**DIRECTION DE LA COORDINATION
DES POLITIQUES PUBLIQUES
ET DE L'APPUI TERRITORIAL**

Arrêté préfectoral complémentaire n°2026-2127 du 19 mai 2026
modifiant l'arrêté préfectoral d'autorisation n° 2024-1832 du 10 juin 2024 relatif à la
conversion au gaz naturel pour véhicules (GNV) du centre bus de Flandres, exploité par la
société RÉGIE AUTONOME DE TRANSPORTS PARISIENS (RATP)
au 168 avenue de Jean-Jaurès à Pantin (93500).

ARTICLE 2 – Résistance au feu

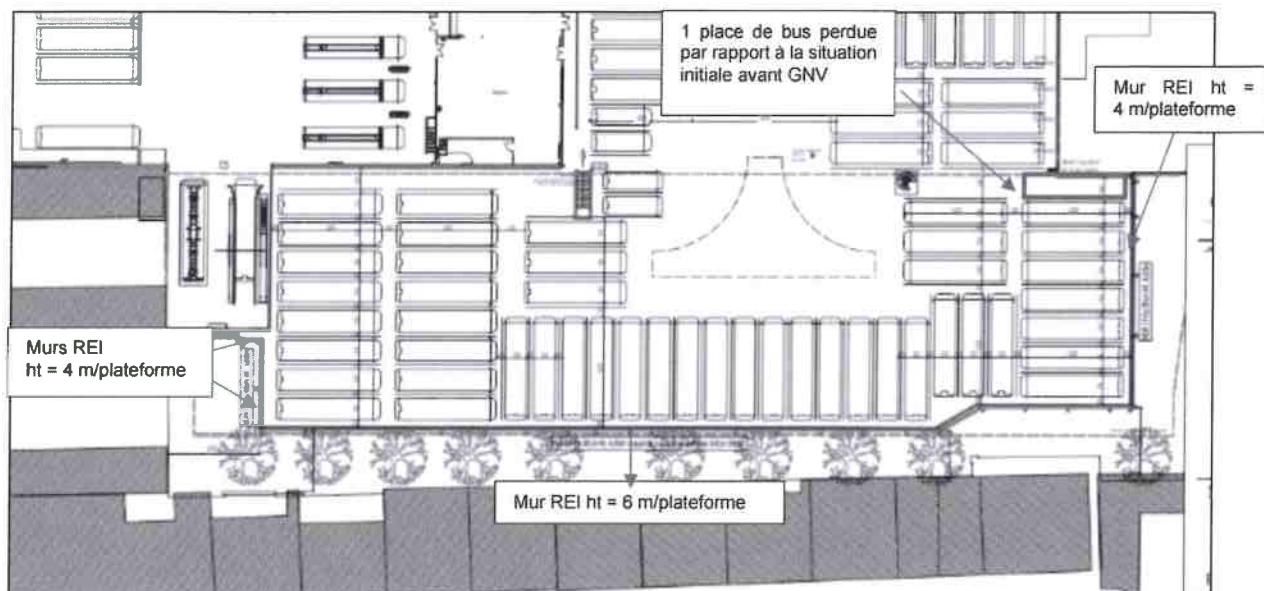
En complément du plan précédent, pour la partie de remisage extérieure sur plateforme au sud du site, des murs coupe-feu REI 120 sont installés avant fin juillet 2026 conformément au plan suivant qui indique leur implantation en rouge) et leurs hauteurs par rapport à la plateforme.

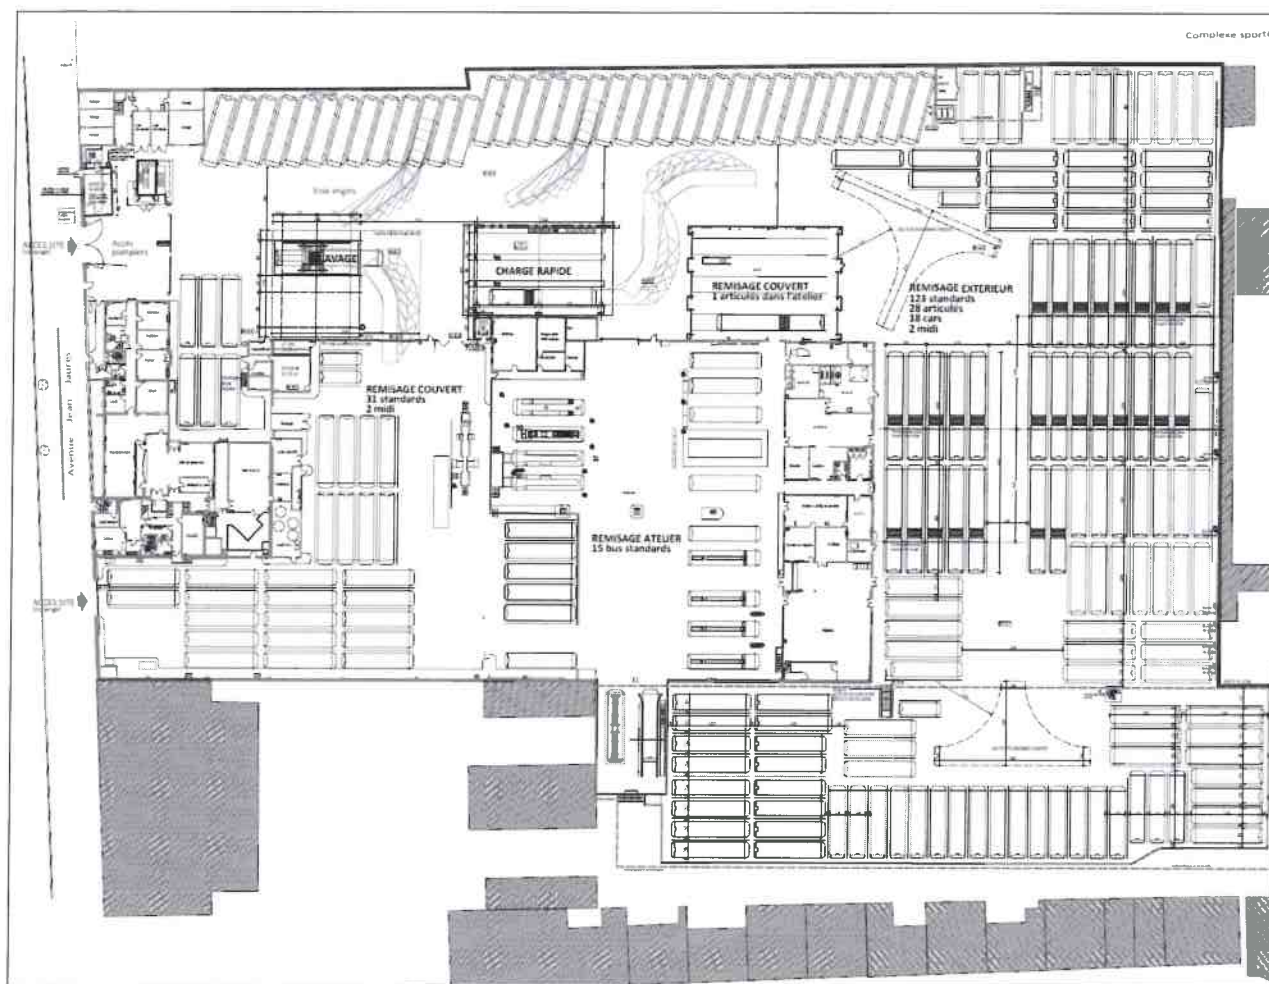
- Phase 1 : Remisage jusqu'à la réception de la conformité des travaux de construction des murs coupe-feu REI 120 décrits à l'article 2 du présent arrêté préfectoral complémentaire : maintien du remisage de bus actuel (cf. plan ci-dessous). Les bus GNV livrés seront remisés dans les secteurs nord, est et centre du centre bus protégés par les murs coupe-feu REI 120 déjà installés ; leur remisage en secteur sud sera interdit et seul les bus gasoil ou hybride pourront y être garés (gestion assurée par la GMAO du site). NOTA : l'obligation de remiser sur certaines places au sein du remisage couvert uniquement des bus gasoil représentés en gris sur le plan phase 2 est applicable dès la phase 1.

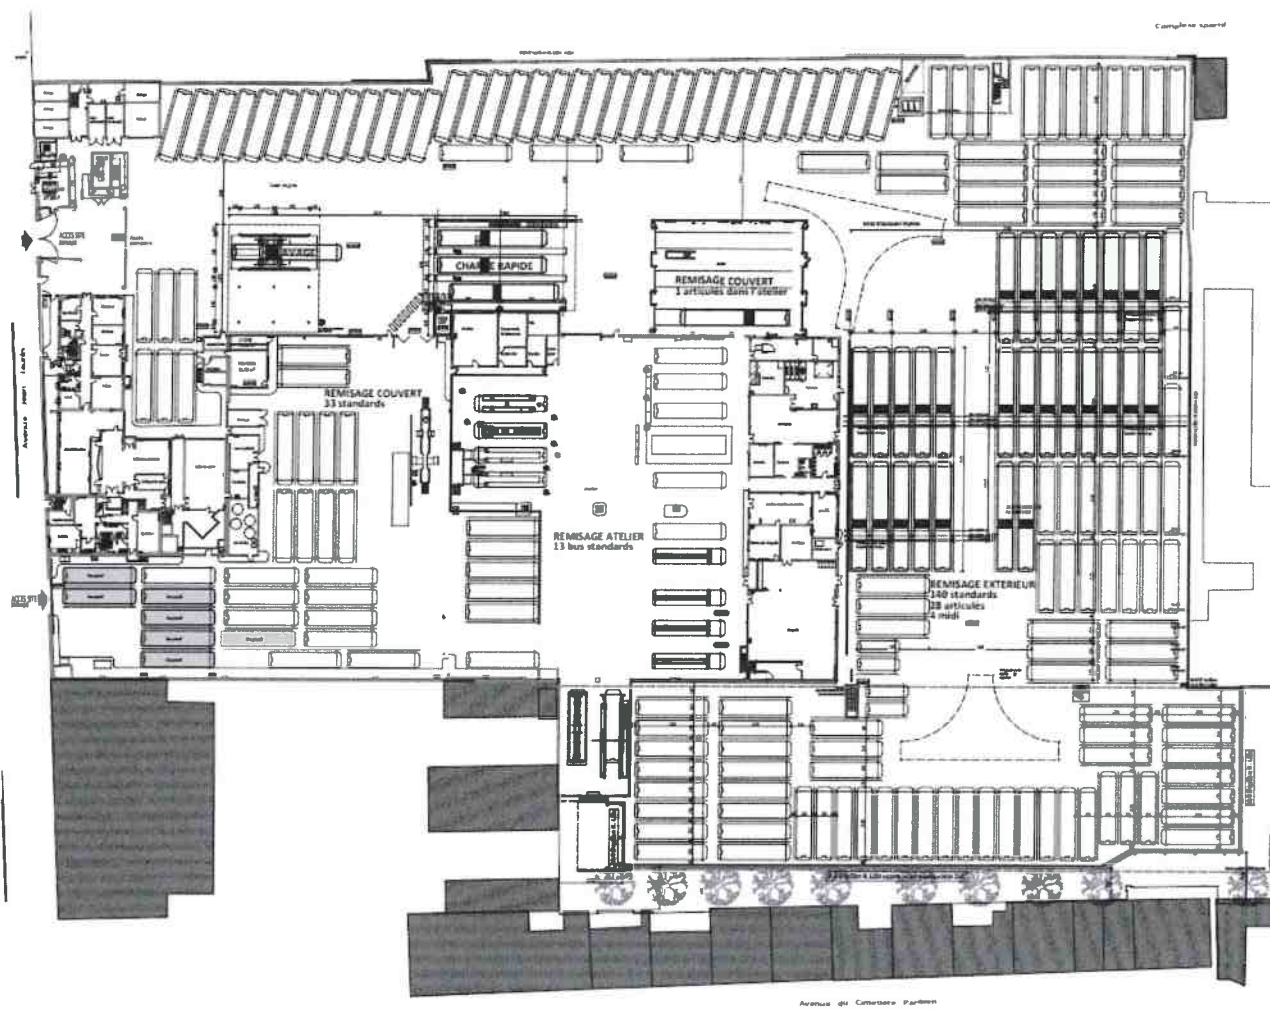
- Phase 2 : Remisage après réception de la conformité des travaux de construction des murs coupe-feu REI 120 décrits à l'article 2 du présent arrêté préfectoral complémentaire. Les emplacements dans cette zone sud pourront alors être occupés indifféremment par des bus diesel, hybride ou GNV.
